Additif 153 – Règlement ONU n° 154

Amendement 2

Complément 1 à la version originale du Règlement – Date d'entrée en vigueur : 30 septembre 2021

Prescriptions uniformes relatives à l'homologation des voitures particulières et des véhicules utilitaires légers en ce qui concerne les émissions de référence, les émissions de dioxyde de carbone et la consommation de carburant et/ou la mesure de la consommation d'énergie électrique et de l'autonomie électrique (WLTP)

« Figure 8/1

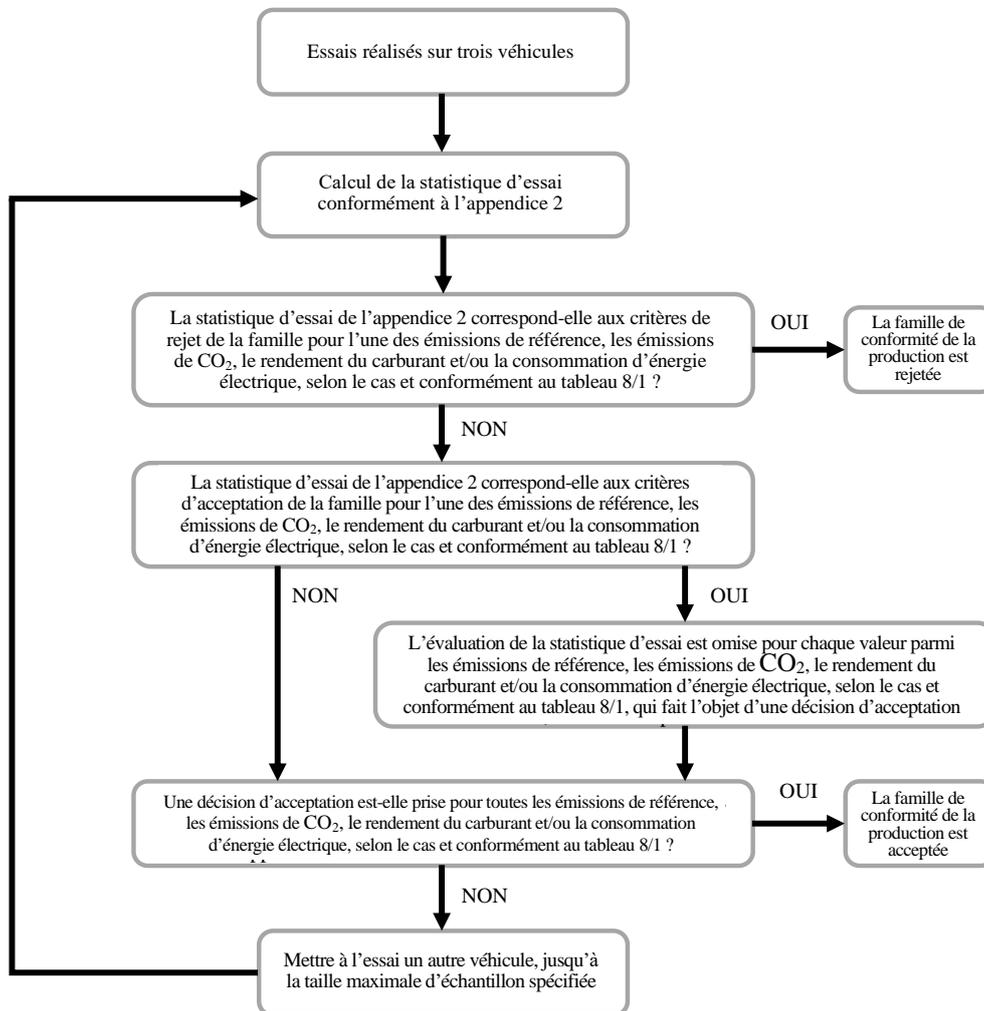
Paragraphe 8.2.3.2, figure 8/1, lire :

Diagramme de décision relatif à la procédure d'essai de la conformité de la production (essai du type 1)

Figure A6/4

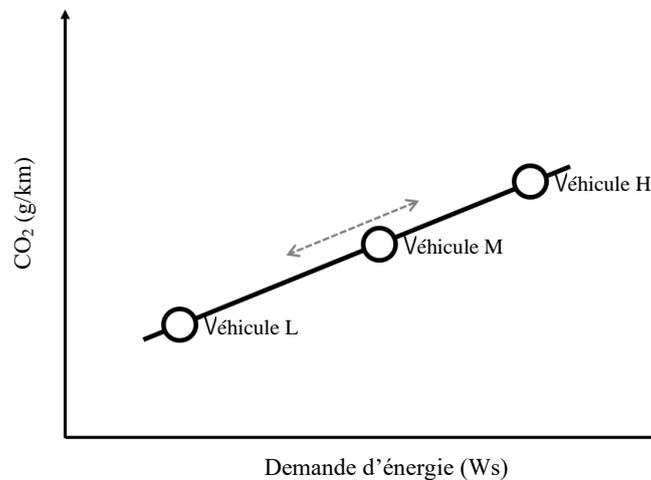
Paragraphe 2.3.2.4, lire :

« 2.3.2.4 Le véhicule M est un véhicule de la famille d'interpolation situé entre les véhicules L et H pour lequel la demande d'énergie sur le cycle est de préférence proche de la moyenne pour les véhicules L et H.

Les limites de sélection du véhicule M (voir fig. A6/4) sont telles que ni l'écart entre les niveaux d'émission de CO₂ des véhicules H et M ni l'écart entre les niveaux d'émission de CO₂ des véhicules M et L ne sont supérieurs à la plage de CO₂ autorisée conformément au paragraphe 2.3.2.2 de la présente annexe. Les coefficients de résistance à l'avancement sur route et la masse d'essai définis doivent être consignés.

Figure A8/2

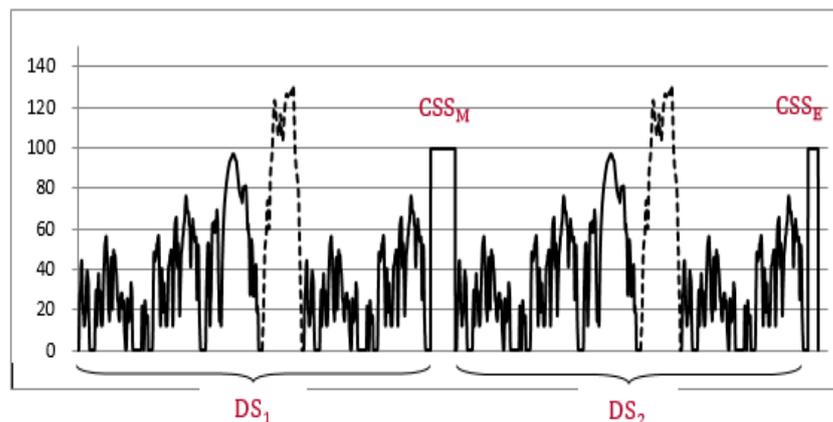
Paragraphe 3.4.4.2.1, lire :

La procédure d'essai du type 1 abrégée est composée de deux segments dynamiques (DS₁ et DS₂) combinés avec deux segments à vitesse constante (CSS_M et CSS_E) comme représenté à la figure A8/2.

Figure A8/5
Limites pour la sélection du véhicule M

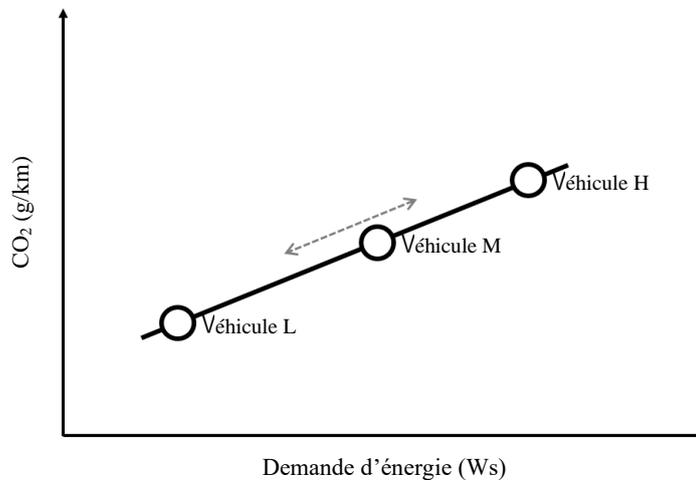
Paragraphe 4.5.1.1.5, lire :

Le véhicule M est un véhicule de la famille d'interpolation situé entre les véhicules L et H pour lequel la demande d'énergie sur le cycle est de préférence proche de la moyenne pour les véhicules L et H.

Les limites de sélection du véhicule M (voir fig. A8/5) sont telles que ni l'écart entre les émissions massiques de CO₂ des véhicules H et M ni l'écart entre les émissions massiques de CO₂ en mode maintien de la charge des véhicules M et L ne sont supérieurs à la plage de CO₂ en mode maintien de la charge autorisée conformément au paragraphe 4.5.1.1.2 de la présente annexe. Les coefficients de résistance à l'avancement sur route et la masse d'essai définis doivent être consignés.
